**Verslag huishoudelijke elektrische installatie op laagspanning en zeer lage spanning****Algemeen:**

Referentie: 007-20260204-02	Datum controle: 04/02/2026
Keurder: 007

Eigenaar: Sandro polo	EAN-code: 541449206003193517
Adres installatie: Solveld 14, 3980 - Tessenderlo	Nummer teller(s): 1sag3100713611
	Distributienetbeheerder installatie: Fluvius
Datum uitvoering installatie:	☐ Vóór 01/10/1981 ☒ Tussen 01/10/1981 en 01/06/2020 ☐ Vanaf 01/06/2020
Type:	☒ Wooneenheid ☐ Niet-huishoudelijk ☐ PV ☐ Batterij ☐ Laadpaal

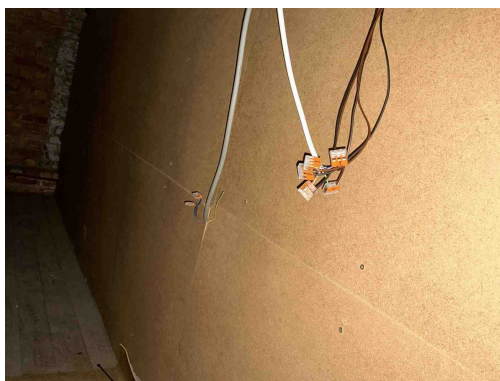
A05 - De waarde van de spreidingsweerstand van de aardverbinding is te hoog (Boek 1: 5.4.2).

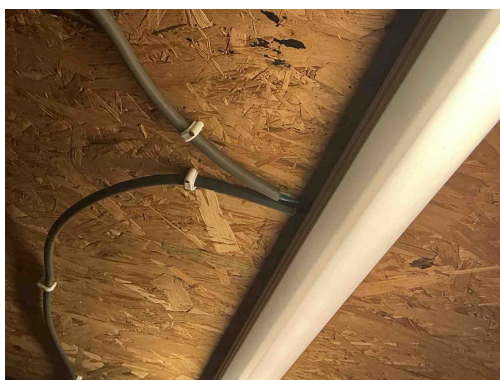
C21 - Het gebruik van geleiders van het type VOB, zonder bijkomende afscherming is niet toegestaan (Boek 1: 5.2.9.6).

C26 - De verbindingen zijn niet gebeurd in borden, in aftakdozen, aan de klemmen van contactdozen, schakelaars of in de verlichtingstoestellen (Boek 1: 5.2.6.1).

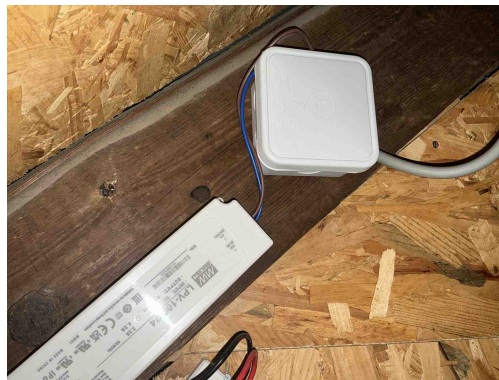
C21 - Het gebruik van geleiders van het type VOB, zonder bijkomende afscherming is niet toegestaan (Boek 1: 5.2.9.6).

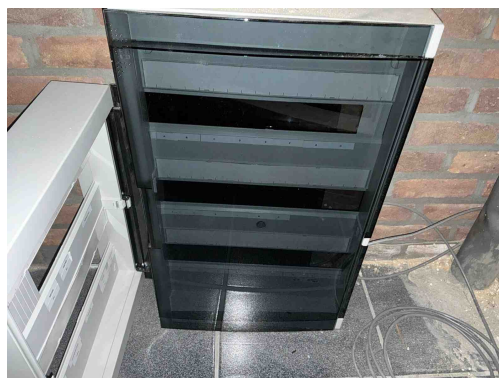
B17 - De voedingsspanning is niet op elk bord vermeld (Boek 1: 3.1.3.3).

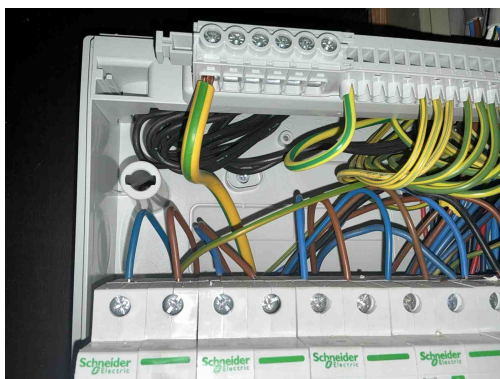
B17 - De voedingsspanning is niet op elk bord vermeld (Boek 1: 3.1.3.3).

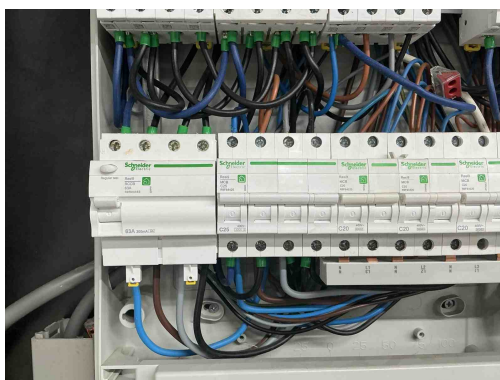
T21 - Het elektrisch materieel is niet geplaatst volgens de voorschriften van de fabrikant/ regels van goed vakmanschap . (Boek 1: 1.4.1.3)

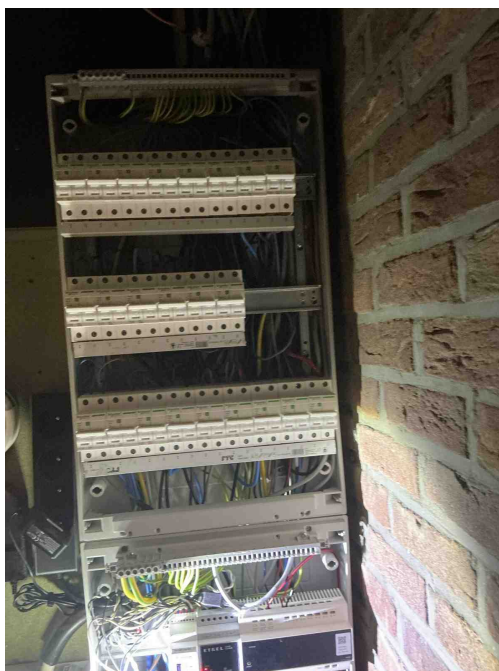
T21 - Het elektrisch materieel is niet geplaatst volgens de voorschriften van de fabrikant/ regels van goed vakmanschap . (Boek 1: 1.4.1.3)
